UVP-VERFAHREN ZUM GEPLANTEN NEUBAU VON SMALL MODULAR REACTORS (SMR) IN POLEN

Fachstellungnahme zum BWRX-300

Im Auftrag der Wiener Umwelthanwaltschaft

November 2023

Abbildung 3: Schematische Darstellung des Isolationskondensatorsystems (ICS)

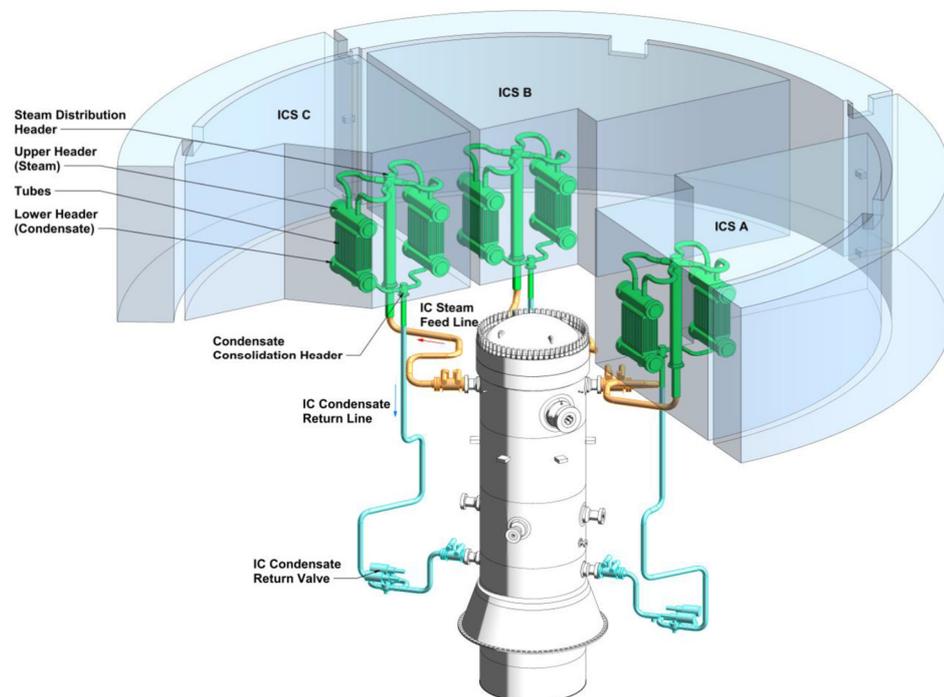
Es ist noch zu betonen, dass die passiven Sicherheitssysteme noch nicht betriebsgeprüft sind.

- Vor Inbetriebnahme des BWRX-300 sollten der ordnungsgemäße Betrieb der geplanten passiven Sicherheitssysteme geprüft werden.
- Die polnische Aufsichtsbehörde sollte mit ausreichend personellen und finanziellen Ressourcen ausgestattet sein, um die Genehmigungsverfahren sicherheitsgerichtet durchführen zu können.
